AEROPORTO INTERNAZIONALE DI FIRENZE - "AMERIGO VESPUCCI"

MASTERPLAN AEROPORTUALE 2014-2029

Nota di riscontro al parere MIBAC prot. n° 16097/2018

CODICE ELABORATO	ULTIMA EMISSIONE	SCALA	N° DOC
04 - PAE - 000 - GEN - REL - 004 - A	Settembre 2018	-	NOME FILE: 04 PAE 000 GEN REL 004 A

Proposte totem specifici ponti e punti di vista skyline

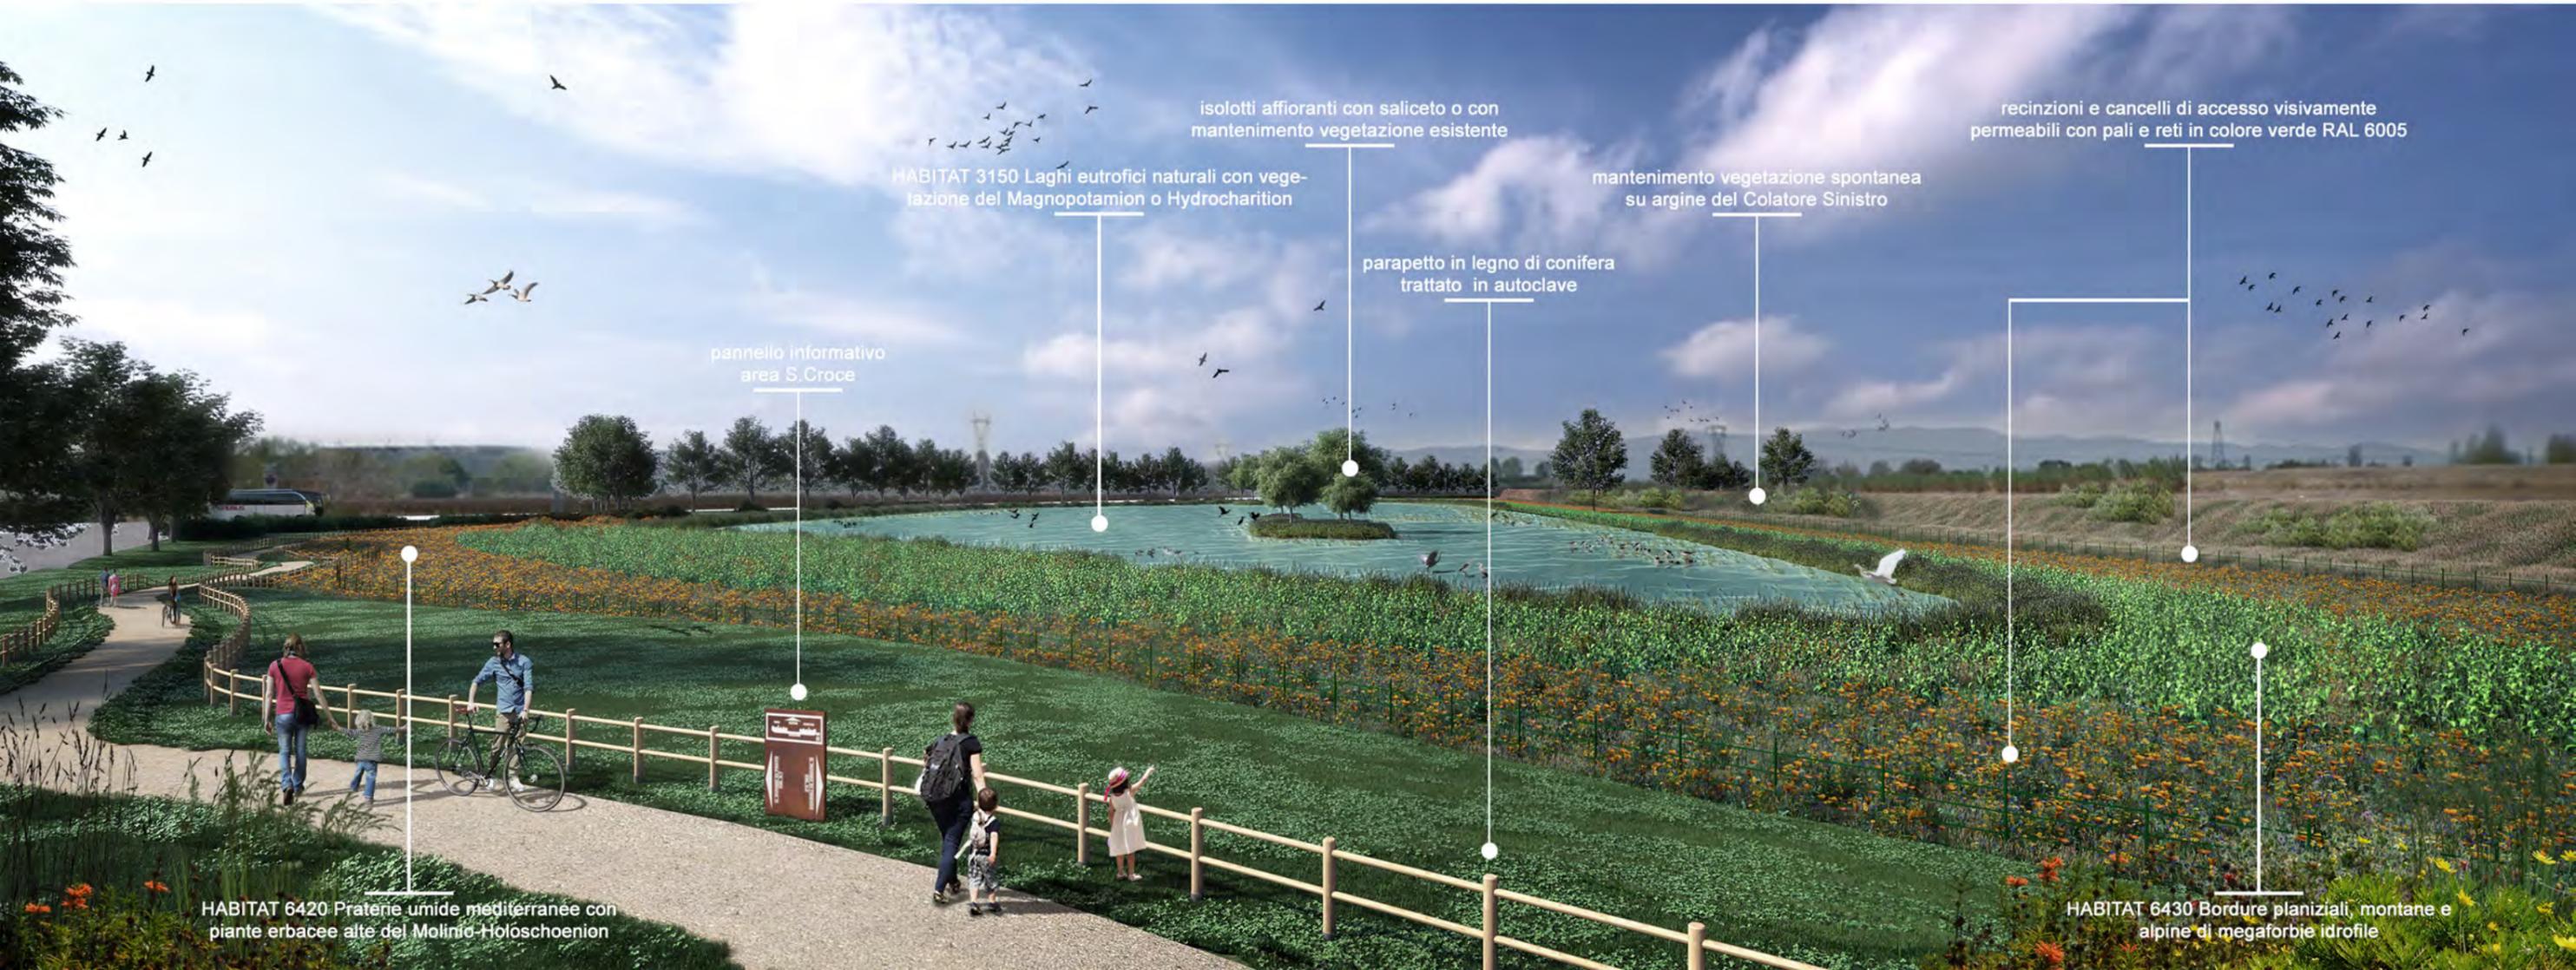
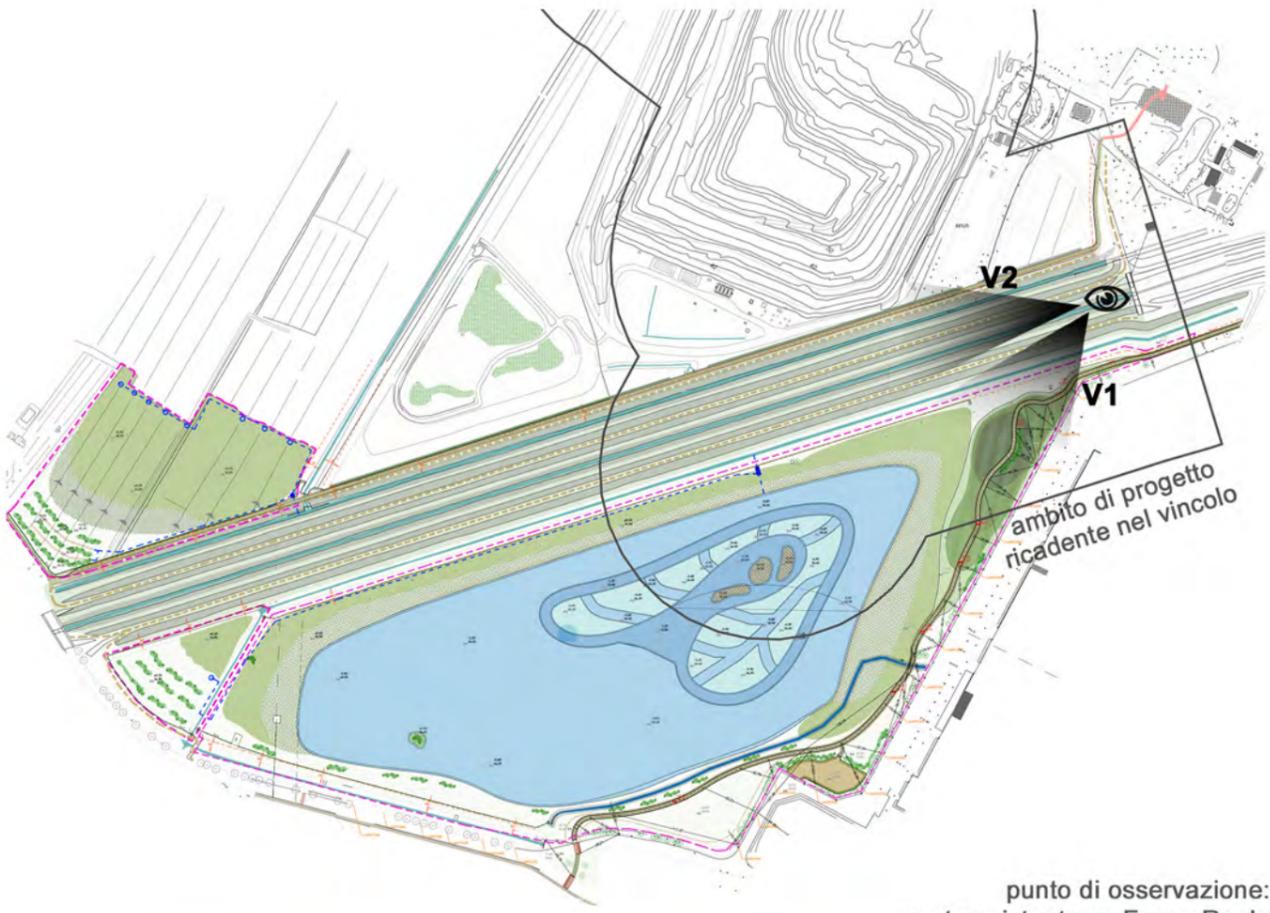
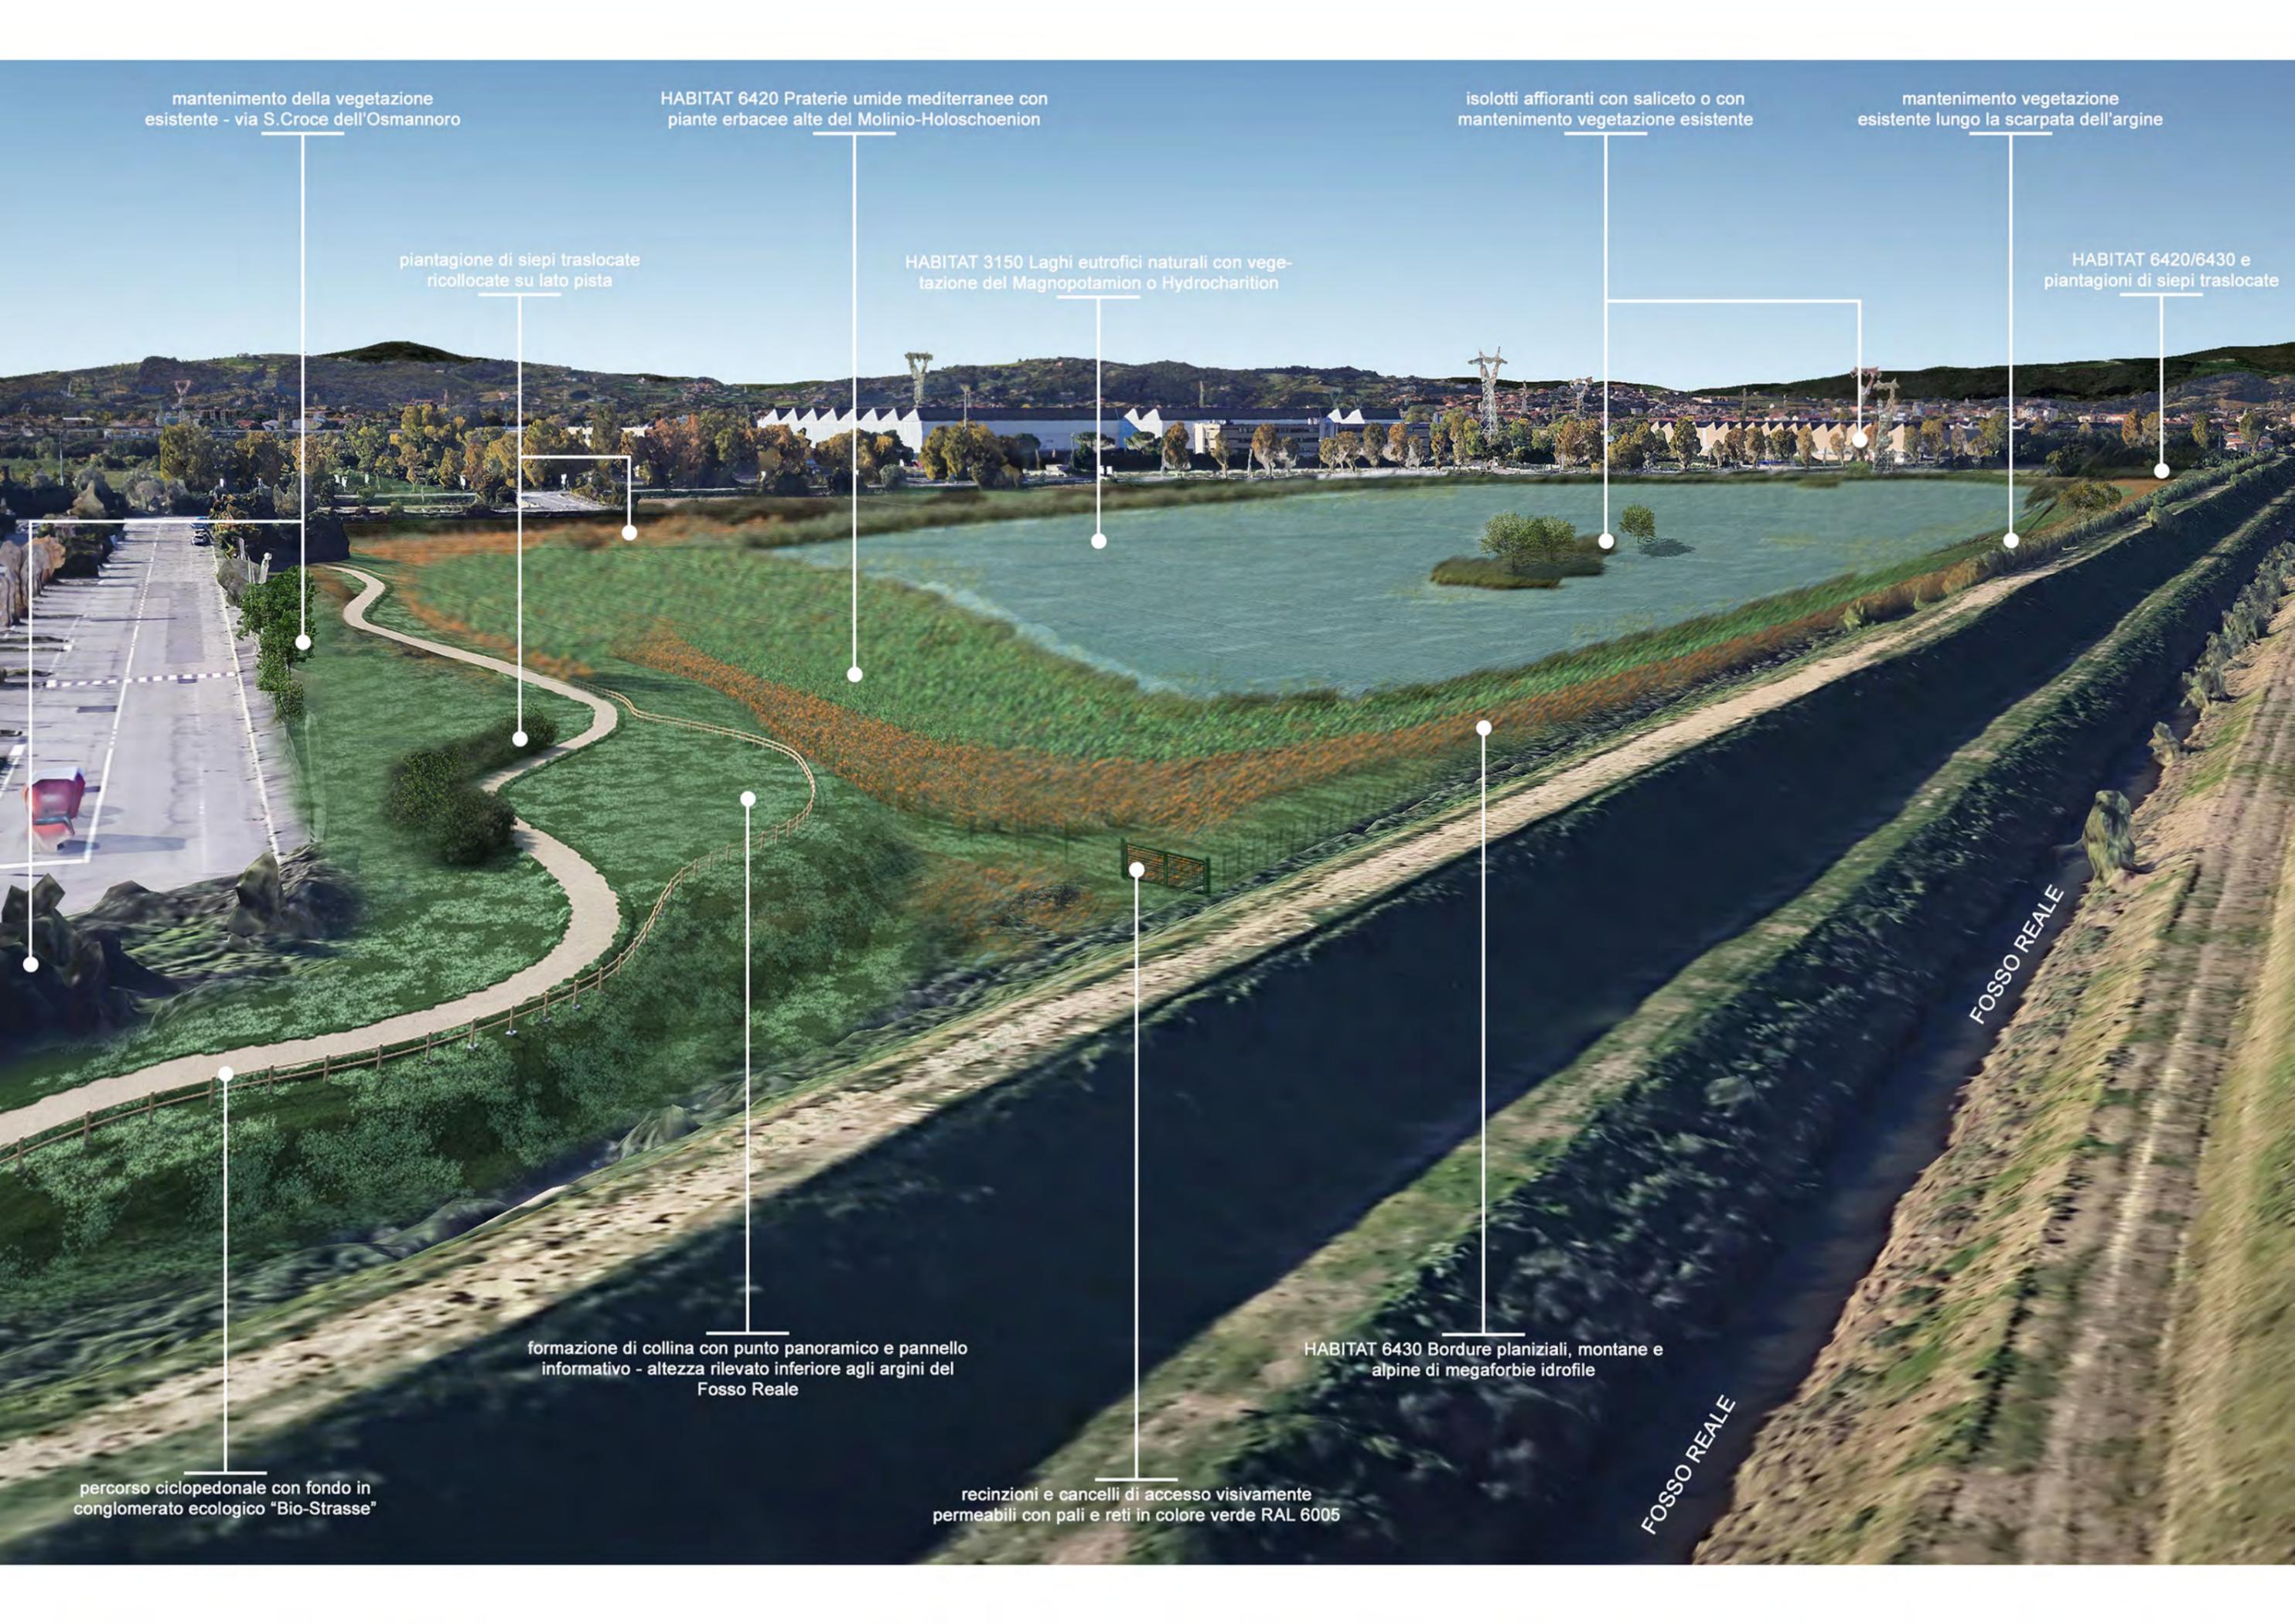
6 - l'inserimento di manufatti (ivi incluse le strutture per la cartellonistica e la segnaletica non indispensabili per la sicurezza stradale) che possano interferire negativamente o limitare le visuali panoramiche, gli scenari, i coni visuali, i bersagli visivi (fondali, panorami, skyline).

Il sistema di cartellonistica informativa è pensato con totem informativi in grado di orientare il fruitore leggendo i segni territoriali.

Il sistema vuole dare indicazioni semplici e dirette in merito alla indicazioni di direzione ad aiutare a leggere lo skyline visibile dal punto in cui ci si trova. Tali elementi, per materiale e forma, ci sembrano in armonia con le linee di progetto espresse nell'ambito del "Masterplan cartografico dei percorsi tematici con individuazione delle emergenze architettoniche e ambientali" relative al progetto Parco della Piana.

Si propone di utilizzare gli elementi di progetto sui ponti e nei punti di osservazione (collinetta di santa Croce e Punto panoramico di Prataccio). E utilizzare la segnaletica prevista dal masterplan per la descrizione dei punti di interesse.

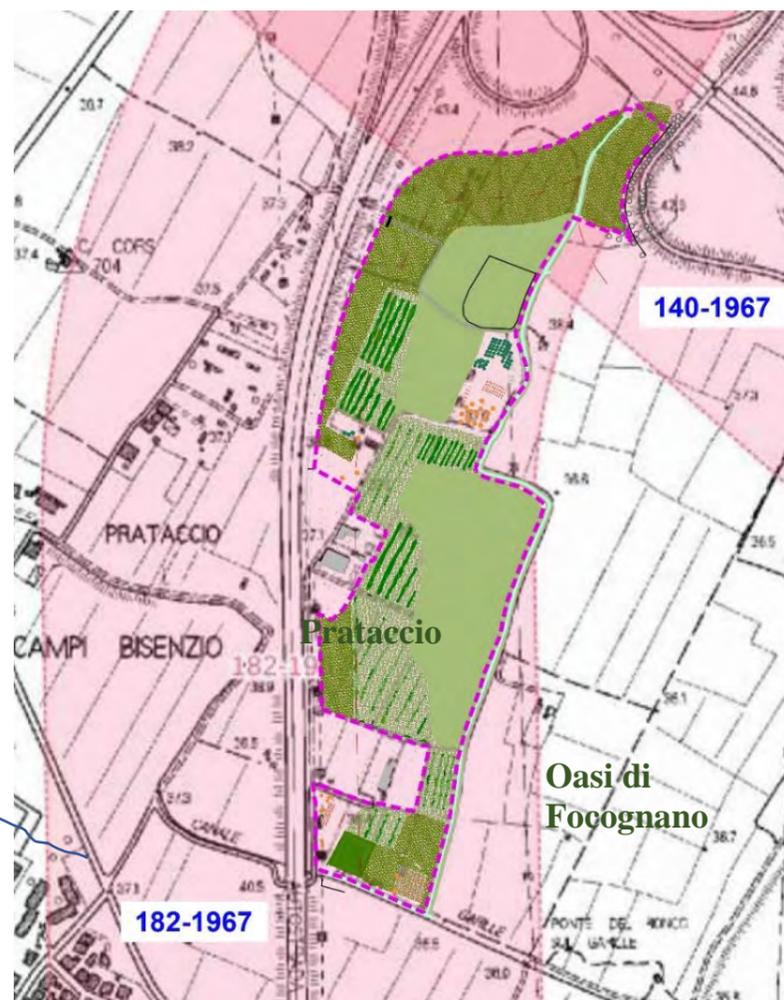
01. Far vedere in dettaglio le interferenze fra gli elementi di progetto e le aree vincolate ex art. 136 del Codice

Come riportato dall'elaborato 1B – “Elenco dei vincoli relativi ad immobili ed aree di notevole interesse pubblico di cui all'art.136 del Codice” sotto riportato il vincolo riguarda la fascia di terreno di 300 m. di larghezza a lato dell'Autostrada Firenze -Mare e dell'Autostrada del Sole .

Nella Planimetria sopra riportata viene evidenziata la fascia di vincolo relativa alle due Autostrade in rapporto all'intervento.

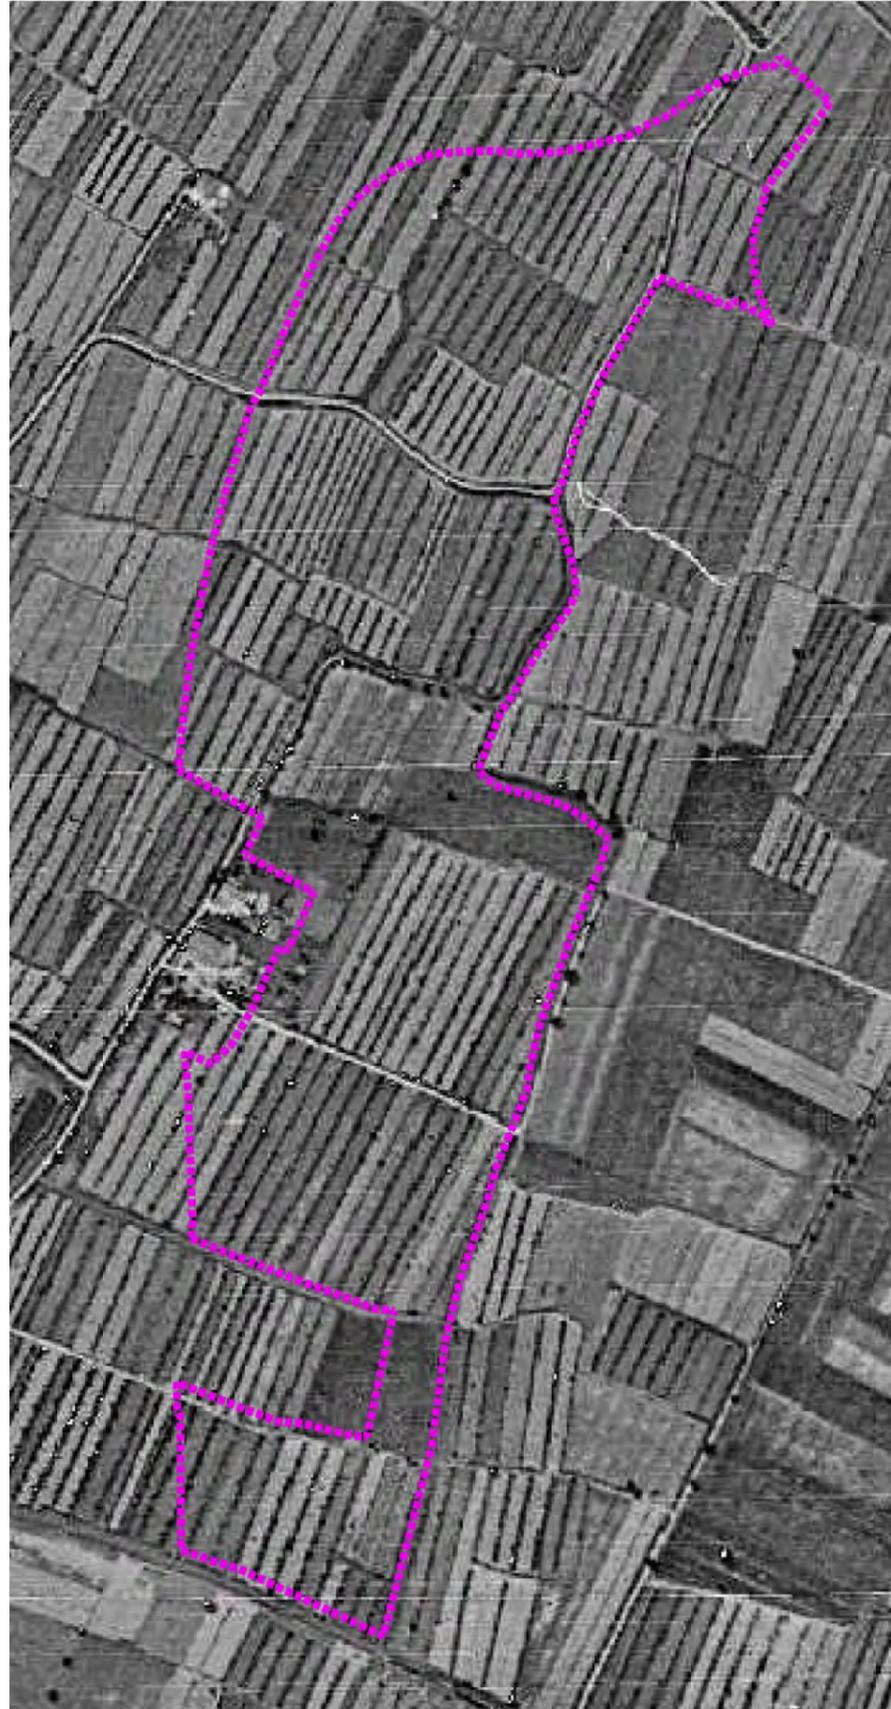
02. Predisporre adeguati fotoinserti contestualizzati e/o sezioni ambientali che consentano di verificare il rispetto delle direttive e prescrizioni della disciplina del PIT/PPR di cui ai punti 3.b.1-4; 4.b.1-2; 3.c.1; 3.c.5; 4.c.1; 4.c.5; 4.c.7 della scheda di vincolo relativa alla fascia di terreno di 300 metri posta a i lati dell'autostrada A1 (DM 23/06/1967) e all'art. 11.3 dell'Elaborato 8B.

Come riportato nella figura sopra riportata le aree vincolate interessano sia l'Autostrada del Sole che l'Autostrada Firenze -Mare.

In generale l'intervento di Prataccio riqualifica l'area di frangia compresa fra le due autostrade e l'Oasi di Focognano.
